## Äußerung im Planfeststellungsverfahren Fetscherplatz

### Zur Gegenstellungnahme Nr. 3 (Einordnung der Taxi- und Schwerbehindertenstellplätze):

### Zur Gegenstellungnahme Nr. 4 (Umsetzung Maßnahme RVK 570):

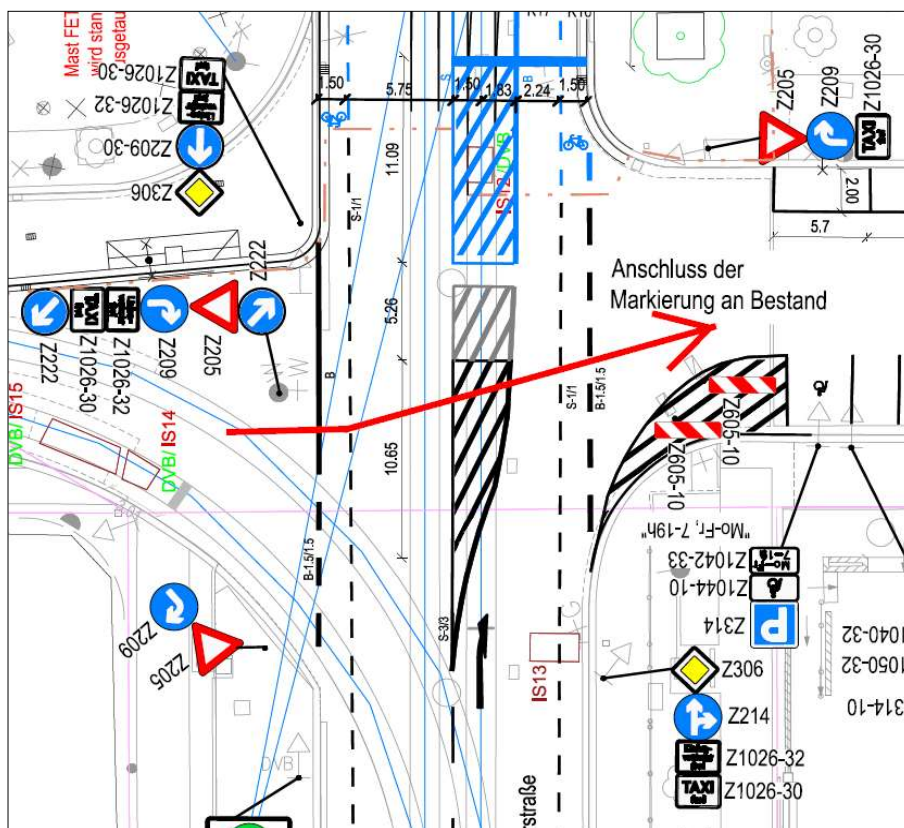
Der ABM-Plan gibt die erlaubten Ab- und Einbiegebeziehungen korrekt wieder. Am Plan ist schon erkennbar, dass aus Richtung Westen einfahrende Fahrzeuge die Sperrfläche überfahren müssen:

Somit widerspricht die Beschilderung der Markierung.

Leider haben Sie nicht dargelegt, worin die Sicherheitsbedenken für den querenden Radverkehr bestehen. Sollten Sie Konfliktpotenzial zwischen einbiegenden Taxen und Radfahrern sehen, regen wir an, die Ab- und Einbiegemöglichkeiten für Taxen an dieser Stelle abzuordnen. Eine Umfahrung über die Wallotstraße von und zu den nach Westen verlegten Taxistellplätzen ist aus unserer Sicht zumutbar und deutlich sicherer. Damit entstünde eine zur Kreuzung Borsbergstraße/Tittmannstraße nahezu identische Situation.
